**Avis délibéré de l'autorité environnementale concernant
la création de l'aire de repos du Bosc
sur l'autoroute A 75 dans l'Hérault**

n°Ae: 2010 - 63

Plan général des travaux

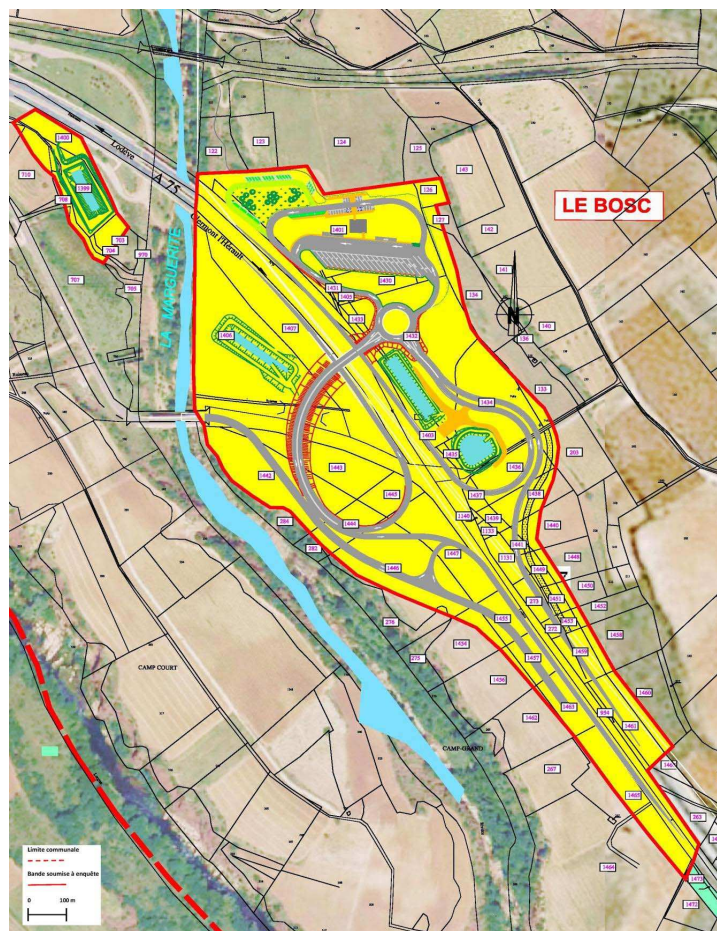
Pour réduire les effets de son projet, le maître d'ouvrage prévoit la construction de plusieurs bassins (voir le plan général des travaux ci-après).

Le premier bassin situé le plus au sud sert à écrêter et réguler les eaux naturelles du bassin versant intercepté (environ 7 ha) et qui ne sont pas polluées par l'autoroute. Le volume de l'ouvrage (2 100 m³) est dimensionné pour une pluie centennale et l'eau s'évacuera par un ouvrage de rétablissement hydraulique existant sous l'autoroute.

Trois bassins de rétention-décantation étanches servent à retenir les eaux provenant des chaussées et à les diffuser dans le ruisseau la Marguerite après décantation et déshuilage :

- le bassin A2 situé au nord-est de l'autoroute qui collecte les eaux de l'aire de repos. Son volume est de 1 961 m³ ;
- le bassin A3 situé au sud-ouest de l'autoroute qui collecte les eaux des chaussées de l'autoroute et d'une partie des bretelles de l'aire de repos (sud). Son volume est de 915 m³ ;
- le bassin D situé à l'ouest du ruisseau de la Marguerite qui collecte les eaux des chaussées de l'autoroute qui sont au nord. Son volume est de 1 218 m³.

Tous ces bassins dans leur conception prévoient un volume mort suffisant pour retenir une pollution d'origine accidentelle et disposent d'un système de fermeture permettant d'arrêter cette pollution. D'autre part, les déversoirs sont dimensionnés pour recevoir une pluie centennale.

L'Ae note que le détail des ouvrages figure dans la pièce D du dossier d'enquête préalable et pas dans l'étude d'impact qui est la pièce F du dossier.

L'Ae recommande de compléter l'étude d'impact.
